Změnový list č. 9

Stavba: „Oprava komunikace a parkoviště v areálu Hotelové školy“

ZÁMĚNA MATERIÁLU ZÁPADNÍ STRANA

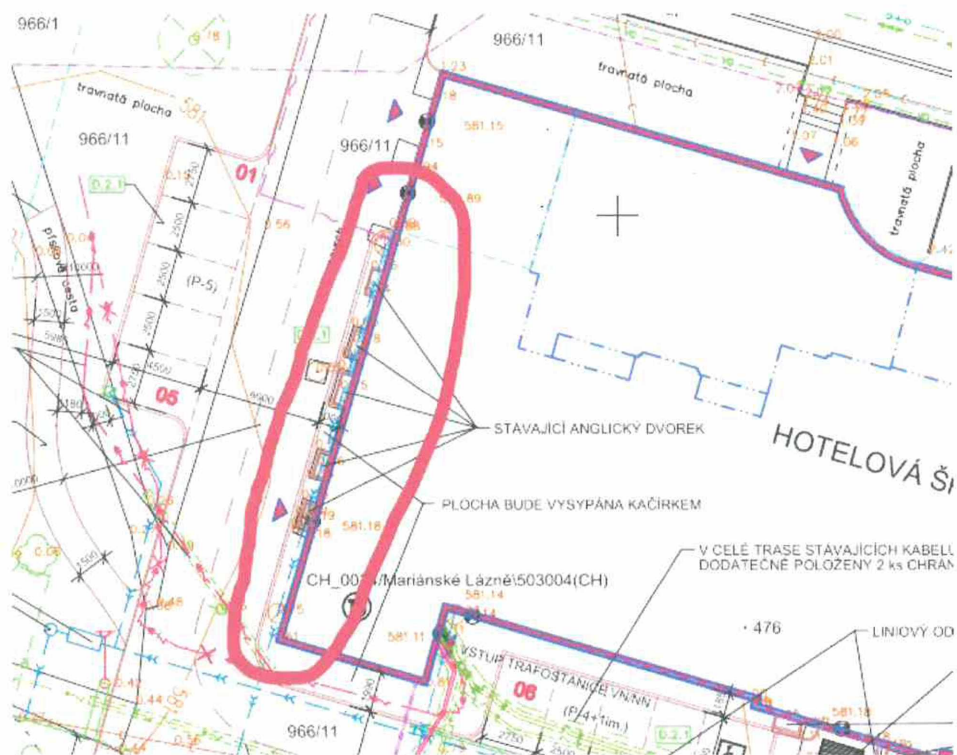
Projektová dokumentace řeší podél budovy chodníček s kačírkem.

Nové řešení je navrženo na základě požadavku objednatele a asfalt bude položen až k objektu a je schváleno autorským dozorem (AD). Změna řeší bezpečný odtok dešťové vody od objektu.

Stávající projektové řešení bylo upraveno z provozního hlediska. Asfaltová plocha zaručí bezpečný odtok vody od západní strany objektu.
